Mejora de diseño: Brazos de arrastre traseros de Chevrolet Malibu 2021-2016 y Buick Regal 2020-2018

Marca	Supreme	Producto	Brazo de arrastre	Fecha	Agosto de 2022
Número(s) de parte(s)	CMS501268/CMS501269

Figura 1. El brazo de arrastre trasero Supreme de Mevotech CMS501269 con perfil estampado mejorado con un cuerpo relleno y huecos de buje (arriba) vs diseño de fabricante de equipo original (abajo)

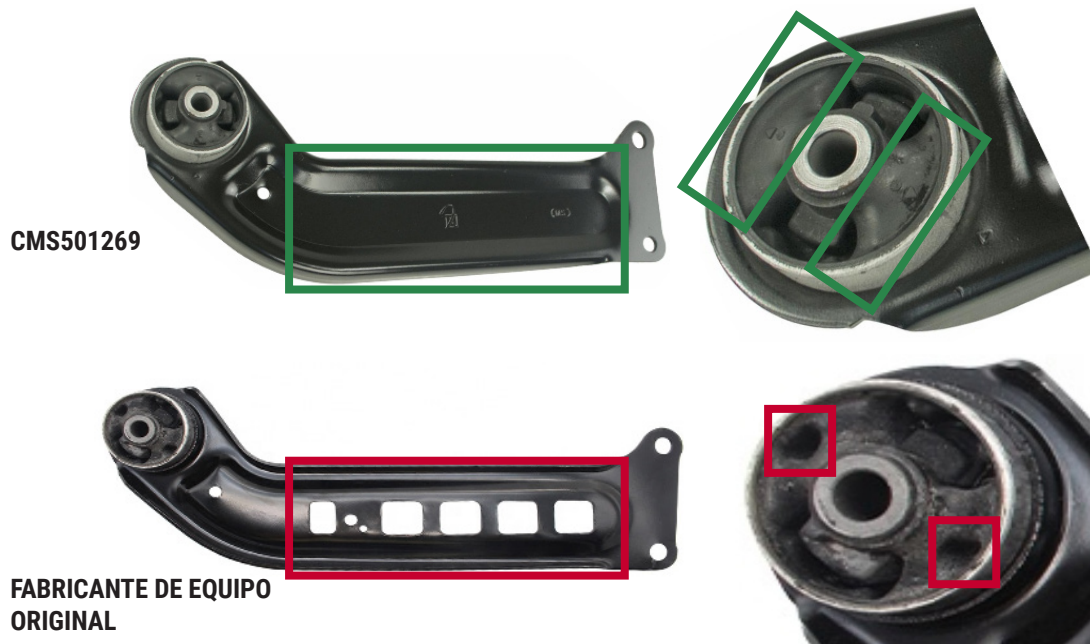
Los brazos de arrastre traseros (NP: 23328163/23328164 y varios otros de estilo de fabricante original) para la(s) siguiente(s) aplicación(es) utilizan un perfil estándar de acero estampado.

Los brazos de arrastre traseros Supreme de Mevotech CMS501268 y CMS501269 están diseñados con un perfil estampado mejorado, con un cuerpo con los huecos rellenos. Esto agrega rigidez y resistencia al conjunto cuando el vehículo está en movimiento, reduciendo el esfuerzo en el componente. Adicionalmente, los huecos del buje están rellenos para mejorar la durabilidad y todo el conjunto está recubierto con un tratamiento anticorrosivo protector para una mayor vida útil de la parte. **Vea la Figura 1.**
